Second opinion Waterhuishoudkundig plan Dannenkamp 5

Versie D1

Projectnummer: 51031250

Onderwerp: Second opinion Harbrinkhoek

Figuur 2.8: Ontwerp watersysteem Dannenkamp 5 [1].

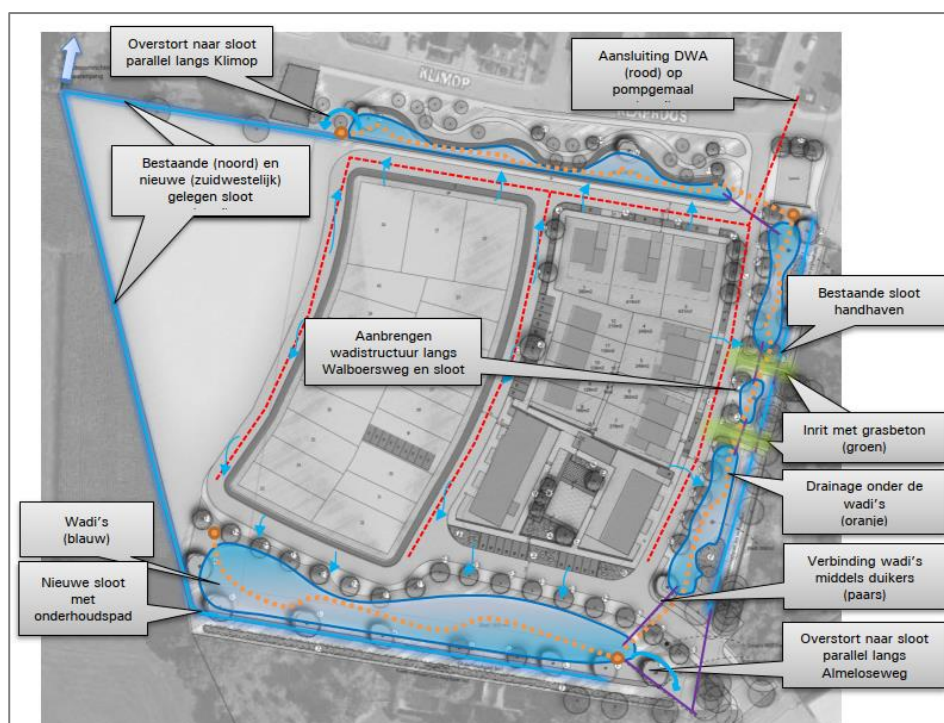
Om grondwateroverlast aan de Almloseweg 180 te voorkomen, wordt aan de zuidzijde van het plangebied een greppel voorzien met een bodemniveau gelijk aan de huidige GHG (NAP +11,1 m). De bodemhoogte wordt niet dieper dan de GHG aangelegd ter voorkoming van onnodige afvoer van grondwater. Momenteel is de maaiveldhoogte ten zuiden van de greppel NAP + 11,4 à NAP + 11,6 m. De toekomstige maaiveldhoogte rondom de greppel (onderhoudspad) wordt niet gegeven in het waterhuishoudkundig plan. De totale breedte is 1,5 m.

Omdat de bodemhoogte van de greppel op de lokale GHG komt te liggen, wordt de grondwaterstand rondom de greppel afgetopt. Bij grondwaterstanden boven de GHG vindt, in tegenstelling tot nu, afvoer plaats via de greppel. Daardoor hebben de toekomstige grondwaterfluctuaties in het plangebied naar verwachting vrijwel geen invloed op de grondwaterstand op het perceel aan de Almloseweg 180.

- De greppel aan de zuidelijke grens van het plangebied draagt bij aan een verbeterde afvoer bij normale en extreme weersomstandigheden en vermindert daardoor lokale wateroverlast. De bodemhoogte wordt aangelegd op de huidige GHG en is dus goed onderbouwd.

- Daarnaast topt de greppel tussen het plangebied en de Almeloseweg 180 hoge grondwaterstanden lokaal af, de bodem van de greppel wordt namelijk op de GHG aangelegd. De grondwaterstand op het perceel Almeloseweg 180 zal na daardoor niet hoger worden dan de grondwaterstand die in de huidige situatie zonder greppel op treedt.

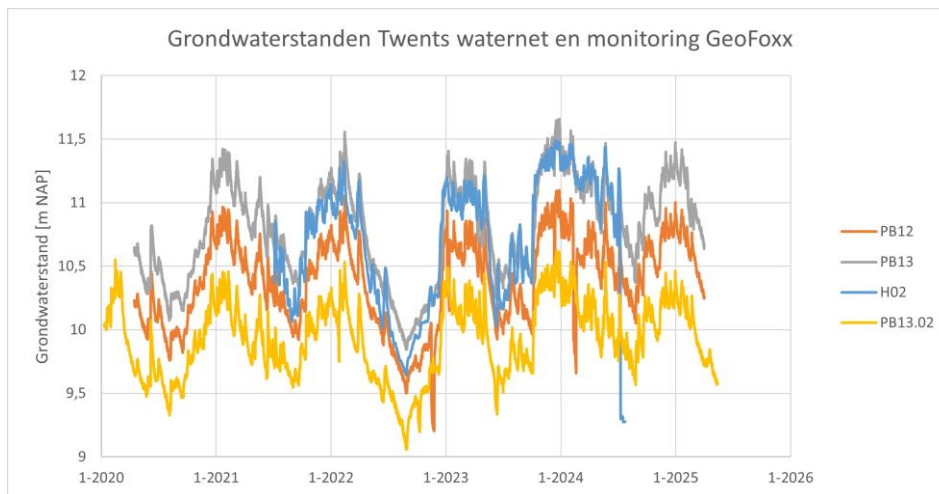
Door GeoFoxy [9] is in de periode van juli 2021 tot en met juli 2024 de grondwaterstand in een geplaatste peilbuis in boring H02 gemonitord (zie figuur 3.2). Deze monitoring is niet gebruikt voor de grondwateranalyse in het waterhuishoudkundig plan. De monitoringsperiode is te kort voor het officieel afleiden van de grondwaterkarakteristieken, hiervoor is een periode van minimaal 8 jaar nodig. Aangezien op een hoge frequentie over meerdere jaren is gemeten, kunnen echter wel concreet uitspraken gedaan worden over de grondwaterfluctuatie. De beschikbare gegevens van de gemonitorde peilbuis in boring H02 bevestigen de afgeleide grondwaterkarakteristieken op basis van online-meetgegevens van het Twentse meetnet.

Tijdens het infiltratieonderzoek is in alle boorgaten een grondwaterstand gepeild. Deze metingen zijn niet getoetst aan de afgeleide grondwaterstanden op basis van TNO en het Twentse meetnet.

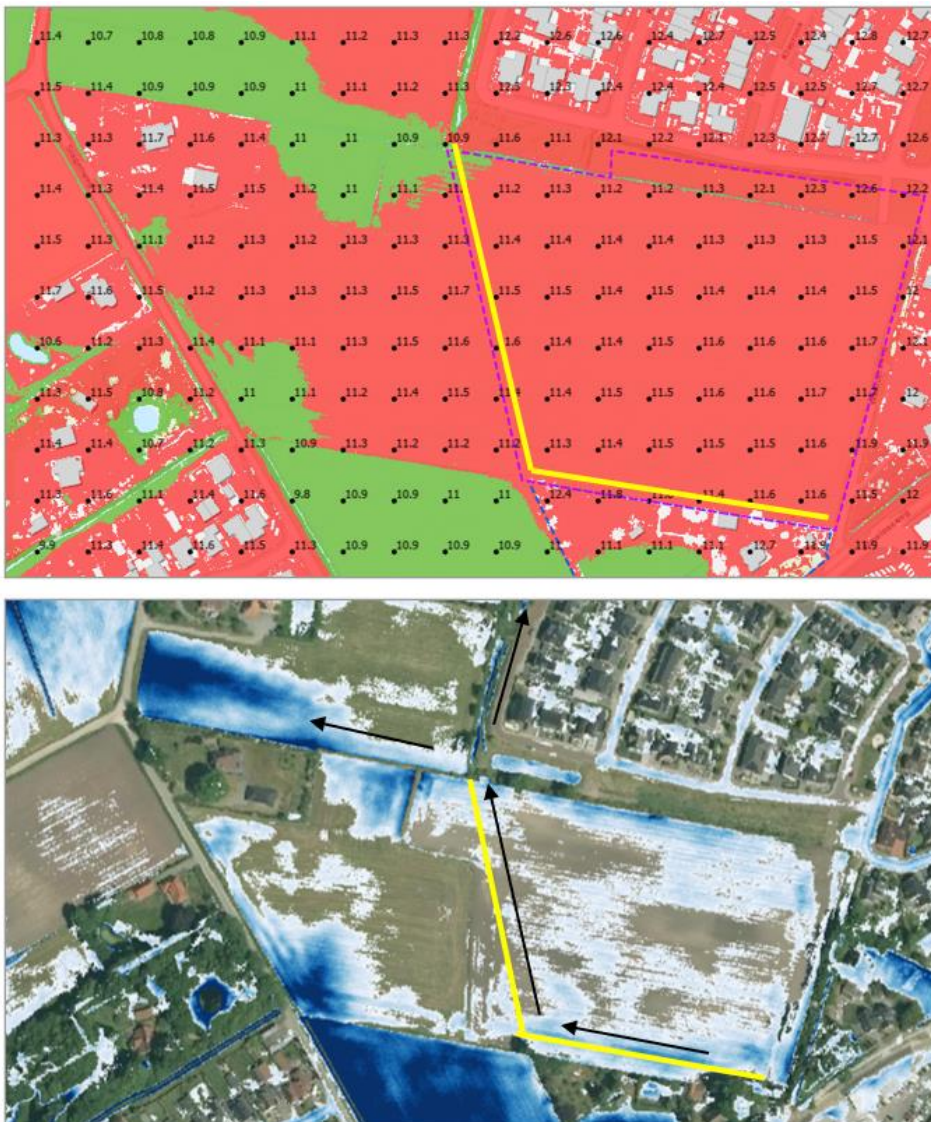
- Bij een grondwaterstand lager dan de GHG staat de greppel droog en infiltreert hemelwater in de greppel, dit is vergelijkbaar met neerslag dat op het maaiveld valt.
- Bij een grondwaterstand gelijk aan de huidige GHG of hoger zal de greppel een drainerende werking krijgen. Hierbij vangt de greppel grond- en hemelwater op, het water stroomt dan onder vrij verval af richting de waterspeeltuin. In situaties met water in de greppel kan tijdelijk infiltratie plaatsvinden via de taluds. Rondom de greppel kan dit tijdelijk voor een verhoogde grondwaterstand zorgen. Zodra de greppel weer droogvalt, is dit effect weg. Omdat de greppel op 6 m afstand van de perceelsgrens ligt en er sprake is van een goed doorlatende ondergrond, wordt echter niet verwacht dat de tijdelijke en beperkte verhoging tot aan perceelsgrens reikt.

Bij extreem natte omstandigheden zorgt de greppel voor een verbetering van de afvoer van hemelwater aan de zuidelijke perceelsgrens. In de huidige situatie stroomt het hemelwater daar af naar een lokale laagte (zie figuur 4.2). Door de aanleg van de greppel wordt het hemelwater richting het noordwesten van het plangebied geleid, daarnaast wordt een deel van het hemelwater opgevangen in de wadi's. Wanneer de watergangen benedenstrooms van de greppel gevuld zijn, kan het water in de greppel alsnog afvoeren en overlopen naar de landbouwpercelen die lager gelegen zijn (< NAP 11,1 m, zie figuur 4.2).
